## 改善箇所説明図

燃料タンク

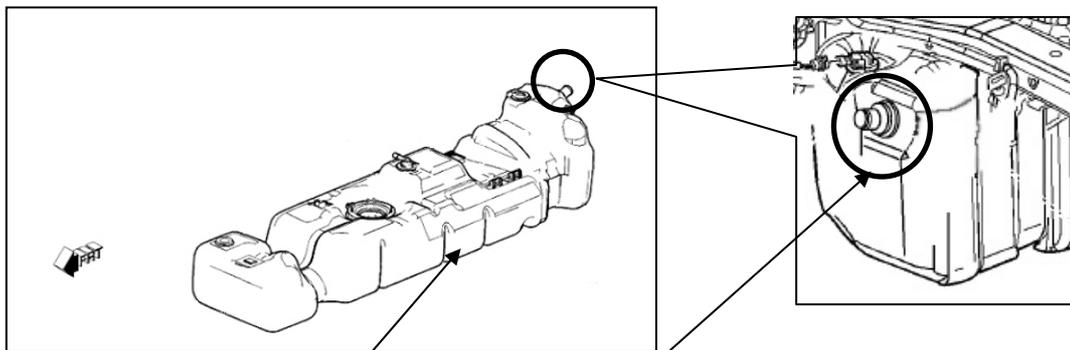
### 基準不適合発生箇所

燃料タンクの給油ホース取付け部の強度が不足しているため、当該取付け部に亀裂が入ることがある。そのため、そのままの状態で使用を続けると、燃料が漏れるおそれがある。

### 改善の内容

全車両、燃料タンクを対策品と交換する。

注：  は交換部品を示す。

識別：フューエルリッド裏に青色丸シールを貼付する。
